# 第3回肱川橋周辺まちづくり検討委員会

# 肱川橋周辺まちづくり検討委員会

## 第3回 肱川橋周辺まちづくり検討委員会 議事録（概要版）

## ① 桁下の見え方（添架管）

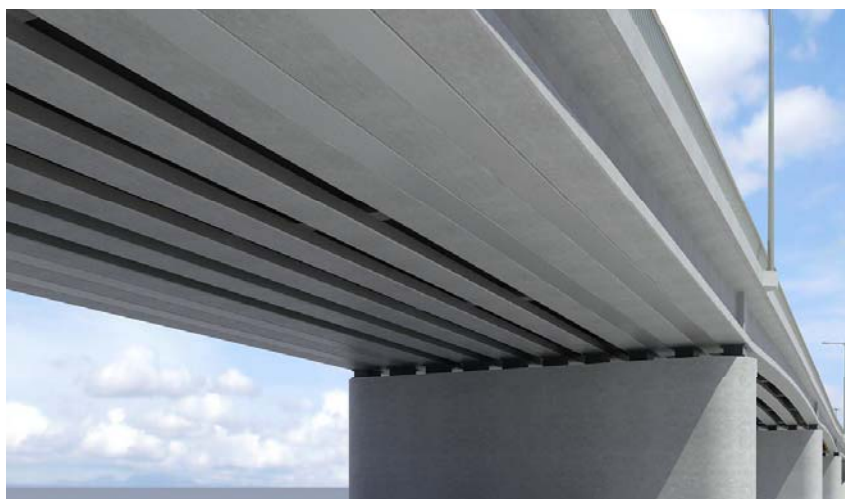
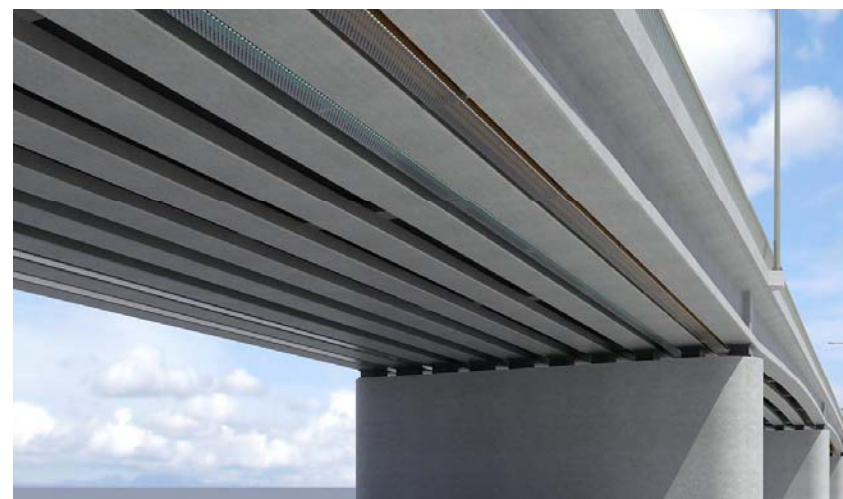
- ・（パネルなどを設置しない）1案に賛成する。私案であるが、目立たないようにするだけでなく、色彩の工夫により桁下のアクセントとすることが考えられると思う。

- ・添架管は、メンテナンスしやすい構造であるべきであるため、1案に賛成する。

- ・1案に賛成する。
- ・橋脚の支承部には隙間があるため、鳥の巣などにより、美観を損なわないような対策が望まれる。
- ・添架管についてはメンテナンスが重要である。桁下については、観光客への紹介を目的に河川の遊歩道にサインなどを設置することはあっても良いが、桁下の添架管はアクセントとしての着色するのではなく、存在感を抑えた1案が良いと考える。

- ・添架管は、左右4箇所桁間以外にも設置される予定はあるか確認したい。
- ・また、具体的にはどのような色彩となるのか。

- ・1案に賛成する。
- ・添架管の色彩については、大洲の風景にマッチして、桁下から見た際に楽しめるような色であって良いと考える。また、橋梁の構造が分かるような、見た目が望ましい。

- ・肱川橋は「鵜飼い船」でも紹介される街の中心の橋であり、桁下から視点があることも特徴である。隠すだけでなく、デザインを工夫してほしい。
- ・橋脚の量水標が目立つため、新橋については目立ち過ぎないデザインとしてほしい。

- ・鳥の巣等の対策については、ネットの設置が考えられるが、景観に配慮した本橋の計画としては望ましくないため、ネット以外での防鳥対策等は検討できると考えられる。

- ・添架管の設置によって荷重が増えることになり、橋梁構造にも影響するため、現在のところ追加の設置予定はない。
- ・添架管の色彩は、亜鉛メッキなどコンクリート桁に近いグレー系を推奨案としている。

- ・量水標は本会の話題ではないが、重要なご意見であり、私も同感である。
- ・委員の方々のご意見をまとめると1案が望ましいと思われる。色彩については、日照状況等によっても見え方が違うため、専門家の意見に従うことが良いと考える。
- ・委員会としては1案を採用し、色彩の判断は事務局に委ねることとする。

## ② 水位観測所デザイン

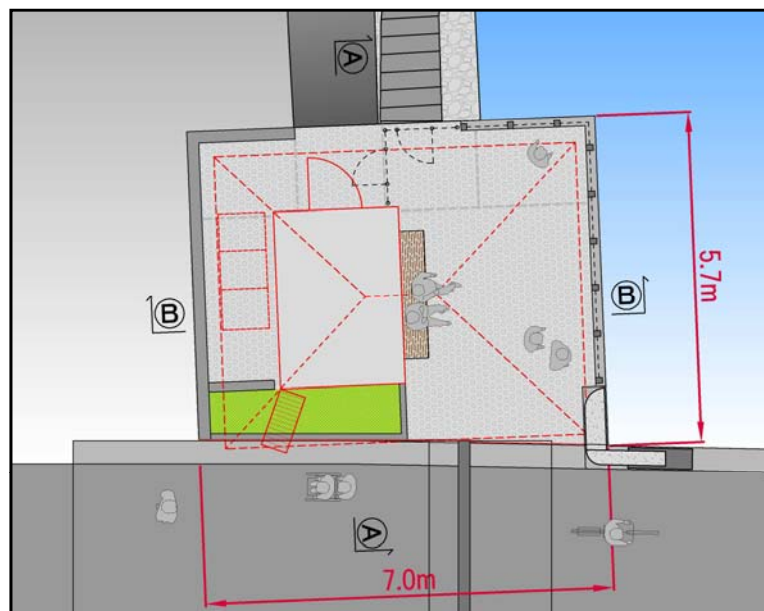
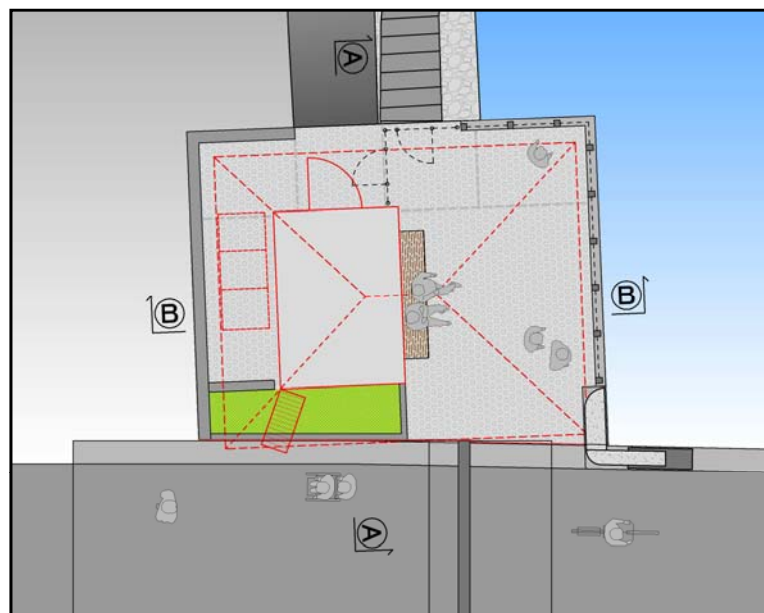
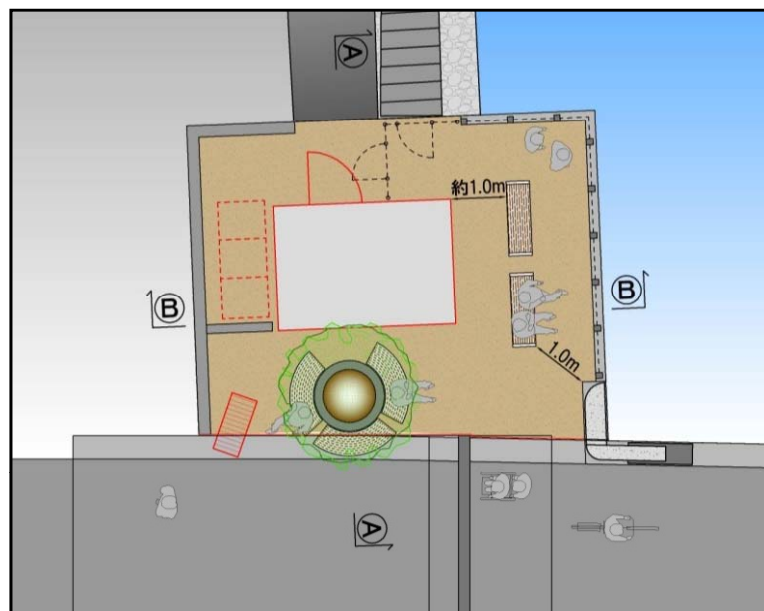
- ・隣接する民地とのウォールについて、1案の場合は四阿の屋根材と統一するべきと考える。

- ・1案のコロニアル瓦は、5～7年程度で退色し、10年以上では劣化による欠けも想定されるため、10年後は葺き替えが必要となることも考えられる。
- ・2案の日本瓦は、50年程度の耐久性があると言われ、コロニアル瓦に比べてメンテナンスの頻度が低いことなどから、2案が良いと考える。

- ・2案が良いと考える。

- ・洪水時の作業性とは、係員が観測などに際して、雨除けがあることで各種作業が遂行しやすいことを意味している。3案は、荒天時の作業性が他案に劣ることを示している。

- ・1案と2案については、初期コストは異なるものの、メンテナンスコストを含めると、大差は無いと言ってよい。
- ・委員会としては、2案を採用する。

### ③ 親柱デザイン

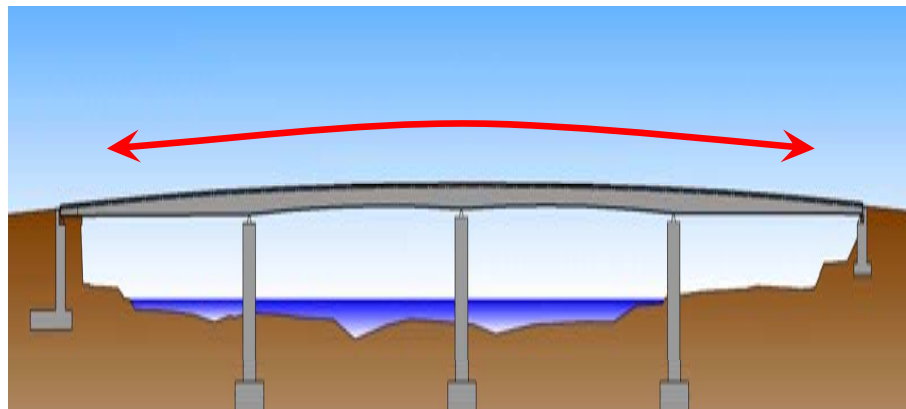
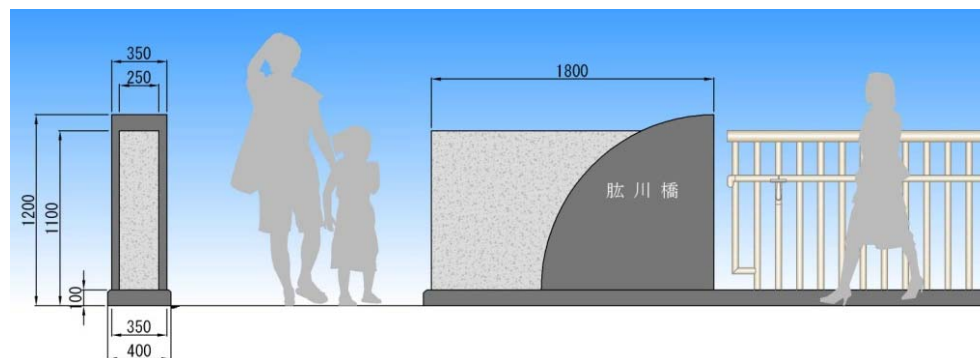
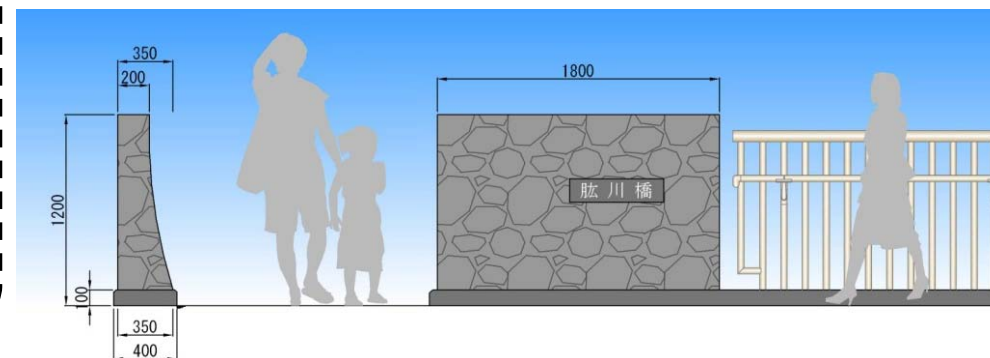
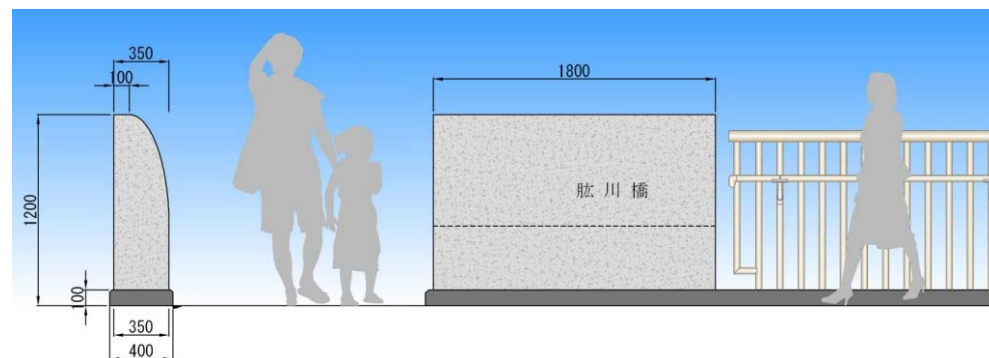
- ・水位観測所が瓦屋根とするのであれば、大洲城などの歴史の継承という観点では、それらに調和する2案が良いと考える。

- ・4案と5案は、橋梁規模に対して小さい印象を受けた。
- ・歴史の継承をイメージした2案は、先進的な橋のイメージに合わないと思われるため、1案か3案が良いと考える。

- ・造り込み過ぎない自然な形状が良いと考える。

- ・橋梁自体がスレンダーな見た目であるため、水位観測所の瓦屋根も同様であるが、歴史に拘りすぎることは好ましくなく、2案や3案は重い印象を受けた。
- ・橋自体の存在との馴染みという面では、1案が良いと考えている。  
橋梁のサイドビューを取り込んだイメージは良いが、そのデザインは単円ではなく緩やかな曲線が良いと思われる。

- ・提示案には、魅力がないと感じる。人物やまちの紹介を記したものを設置した案が良いと考えた。
- ・親柱の検討に当って、大洲市内の橋の親柱を確認した結果、周辺には2案の様な形状が多いと感じた。一方で1案の様な形状もあったものの、人工的な印象を受けた。
- ・子供たちの意見を聴くことも良いと思うが、まちづくり検討委員会であるので、大洲市の委員会等の意見を交えて最終決定することとし、今回委員会での結論は保留とされてはどうか。

- ・今回（委員会）での結論は保留することとしたい。
- ・大洲市の委員会において議論することといった選択肢を含めて、最終的には事務局で決定して下さい。
